Optické odlišnosti napínací kladky 531 0628 30

531 0628 30

03G 109 243

Stav 10.2007

Obrázek 1: 531 0628 30 (staré provedení)

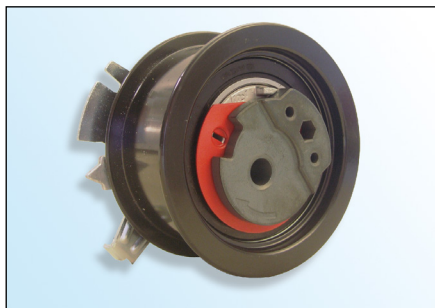
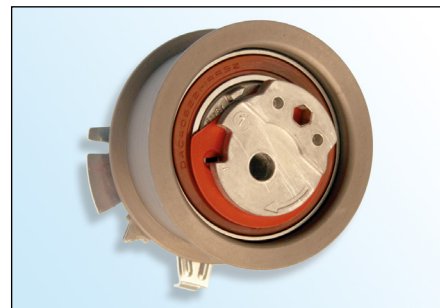
- Excentr ze slinutého kovu
- Povrchová vrstva E-Coat (černý)
- Černé těsnění ložiska

- Excentr z litého hliníku
- Povrchová vrstva zinek-fosfor (světle hnědý)
- Hnědé nebo černé těsnění ložiska

V rámci neustálého vývoje našich produktů byla modifikována napínací kladka **531 0628 30**.

„Staré“ provedení napínací kladky **lze nadále** používat a montovat podle údaje výrobce vozidla!

Při montáži „nového“ dbejte, aby **nedošlo** k poškození povrchu napínací kladky!!
